# SERVICE INSTRUCTION

## KALTSTART BEI ROTAX® MOTOR TYPE 912 UND 914 (SERIE) SI-03-1998 R1

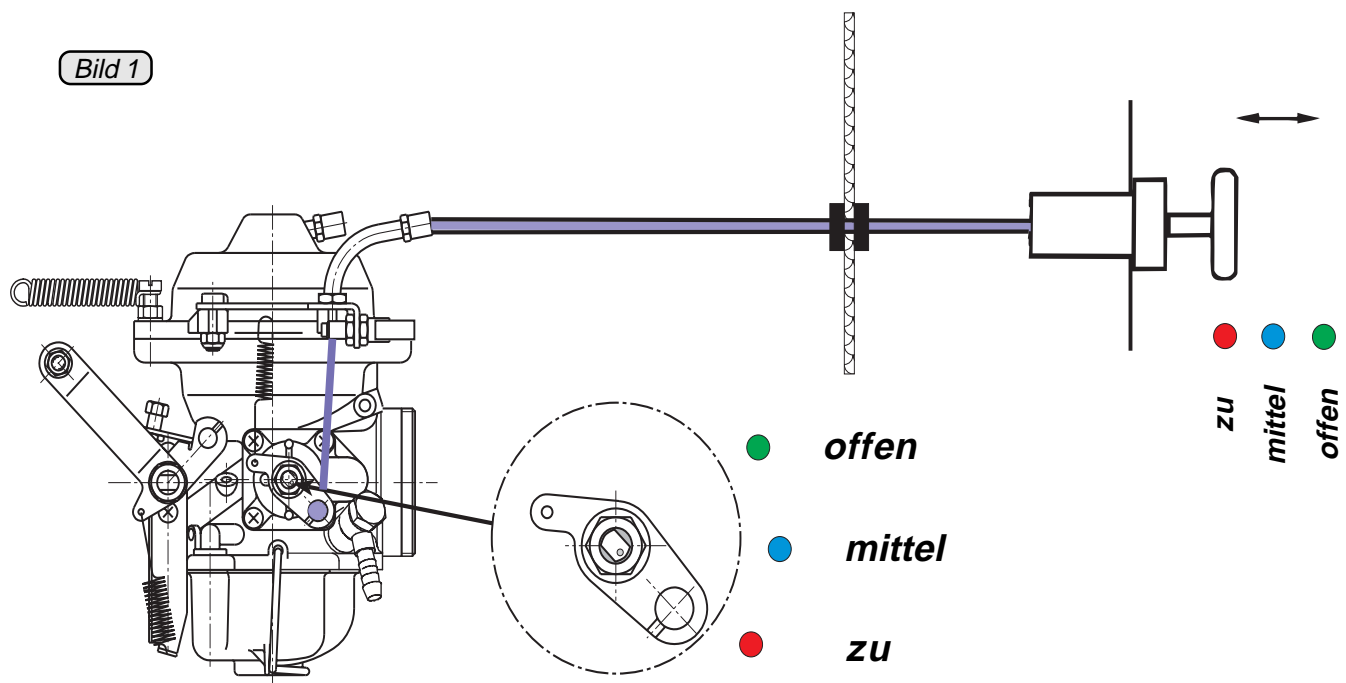
### 3.2.2) Neue Choke-Drehschieber

Bei Verwendung einer größeren Startdüse (1) sind zusätzlich die neuen Choke-Drehschieber (2) mit geänderten Belüftungsbohrungen (5) zu verwenden. Dadurch wird die Möglichkeit geschaffen den Motor in der Aufwärmphase in einer Mittelstellung der Kaltstarteinrichtung zu betreiben und somit einen runden Motorlauf zu erzielen (Serieneinführung siehe Kap. 2.3).

Bild 2

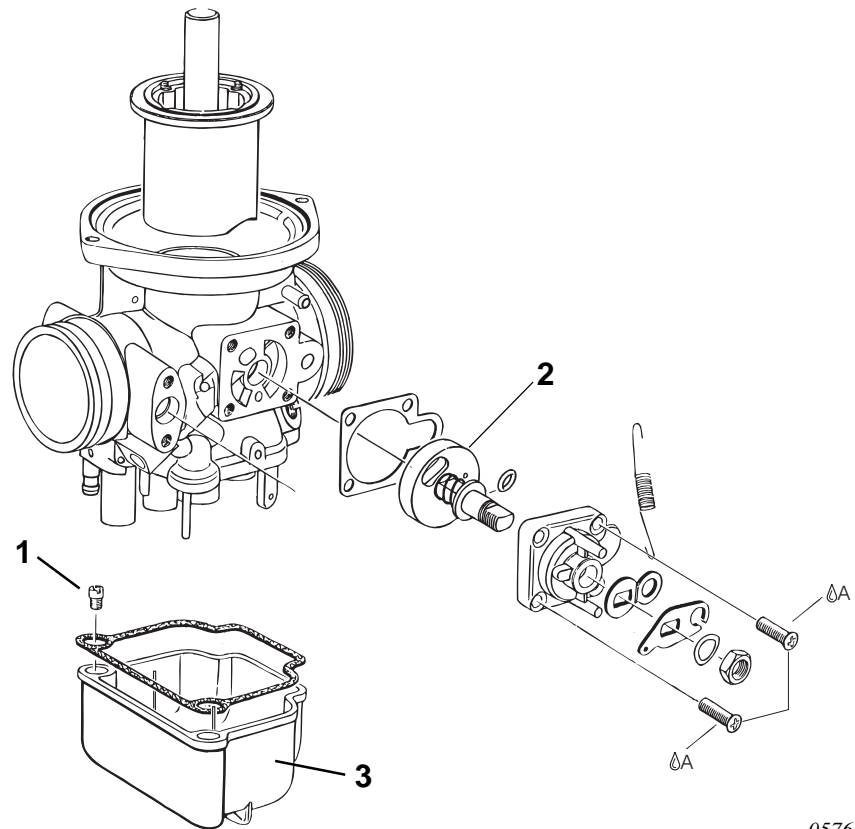
#### 3.2.1) Ändern der Startdüse

Die Startdüse (1) (Düse 85 Standardbedüsung) in den Schwimmergehäusen (3) ist gegen eine entsprechend größere **Düse** (1) auszutauschen. Je nach vorherrschenden atmosphärischen Bedingungen und Kaltstartverhalten des Motors können Düsen folgender Größe ausgewählt werden:

**Düse 105, 120, 130 oder 140** (siehe Kapitel 2.4).

◆ **HINWEIS:** Die Auswahl der Düsen (1) erfolgt empirisch, jedoch ist zu beachten, daß das Kraftstoff-Luftgemisch durch größere Startdüsenauswahl stark angereichert wird und im Extremfall zu einer gänzlichen Überfettung führen kann.

Bild 3

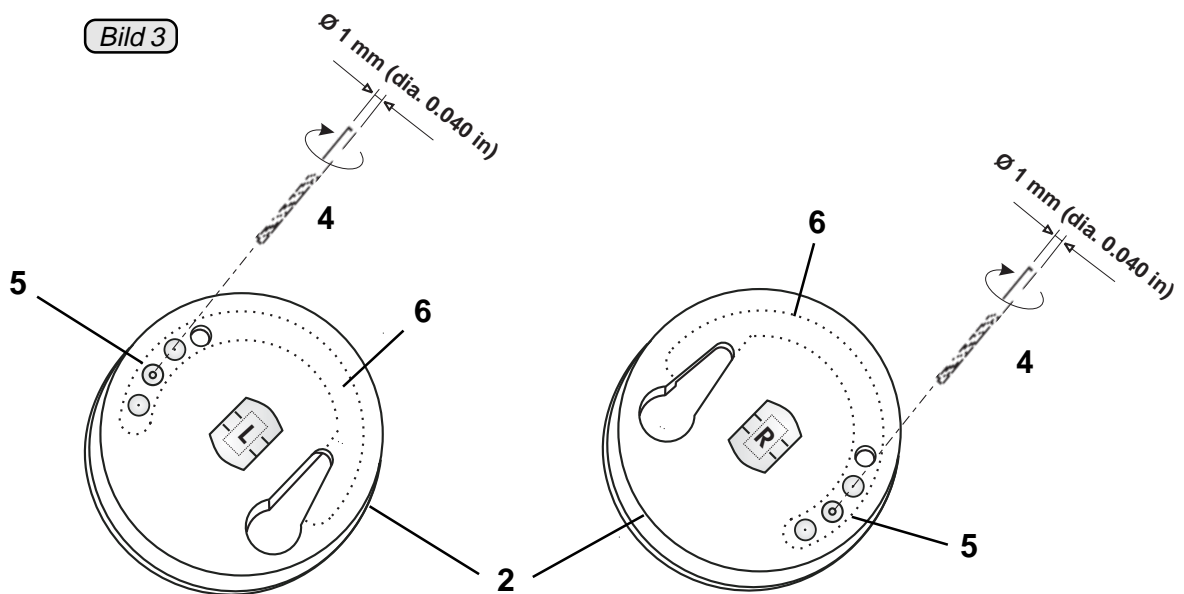
### 3.2.3) Nacharbeitung der alten Choke-Drehschieber

Nach Ausbau des Choke-Drehschiebers (2) kann entsprechend den Angaben in Bild 3 die bestehende Belüftungsbohrung (5) von  $\varnothing 0,65$  mm auf  $\varnothing 1$  mm aufgebohrt werden.

■ **ACHTUNG:** Der Drehschieberkanal (6) ist nach der Bearbeitung gründlich von Spänen zu säubern!
